Znak: ZP.271.39.2022

WYJAŚNIENIA TREŚCI SPECYFIKACJI WARUNKÓW ZAMÓWIENIA

Dotyczy: postępowania prowadzonego w trybie podstawowym z możliwością negocjacji na **Budowę budynków mieszkalnych wielorodzinnych na terenie działki nr 122/5 w Szubinie.**

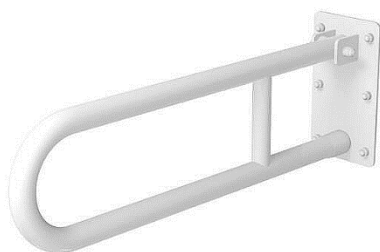
Pytanie 24

Czy w każdym mieszkaniu będą takie same umywalki i miski ustępowe? W opisie technicznym str. 10 – zdjęcie umywalki ceramicznej owalnej i miski ustępowej kompaktowej – takie same przybory mają być w mieszkaniach dla niepełnosprawnych i pozostałych?

W łazienkach w wybranych mieszkaniach przeznaczonych dla osób niepełnosprawnych (wskazanych na rzutach kondygnacji) armatura sanitarna dla osób na wózkach oraz osprzęt (kolor biały), tj.:

- umywalka ceramiczna z uchwytami dla niepełnosprawnych 60x55cm (wersja z przelewem)

- miska ustępowa wisząca dla seniorów oraz osób niepełnosprawnych 70x37cm (bezkolnierzowa)
